OBRA: MENDOZA – CU – CONSTRUCCIÓN CANALIZACIÓN FIBRA ÓPTICA

Licitación Pública: N° 02/2024

CIRCULAR ACLARATORIA CON CONSULTA N.º 3

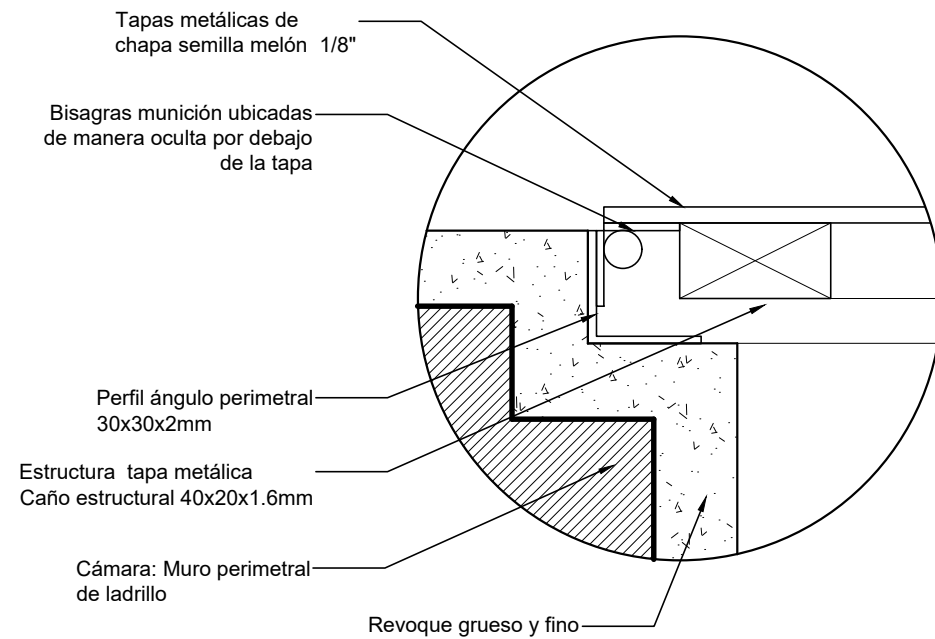
- **PREGUNTA N.º 9-** *Respecto a los equipos informáticos a proveer el contratista según punto 29 de las PCP debemos proveer dentro de los 10 días de iniciada la obra una CPU y un Comprobador de Instalaciones Eléctricas FLUKE 1663: Respecto al FLUKE 1663 hemos averiguado en el distribuidor oficial local y el de Buenos Aires y el plazo de entrega alcanza los 90 días ya que es un equipo que sólo se importa a pedido. Favor informar si la UNCUYO podrá quedar en conformidad con dicho plazo o si podemos proveer algún equipo de similares prestaciones certificado por el INTI. Favor informar si además del Comprobador deben proveerse las Pilas y Cable de Prueba de Tierra y el Software que son elementos opcionales que brinda el proveedor para estos equipos.*

RESPUESTA: En caso de presentar retraso con la entrega del equipo deberá presentar

probanzas de tal situación mediante nota a mesa de entradas, justificando la demora, y certificando la compra del mismo. No se acepta equipo similar.

El equipo solicitado incluye todos los materiales nombrados. Se adjunta imagen ilustrativa.
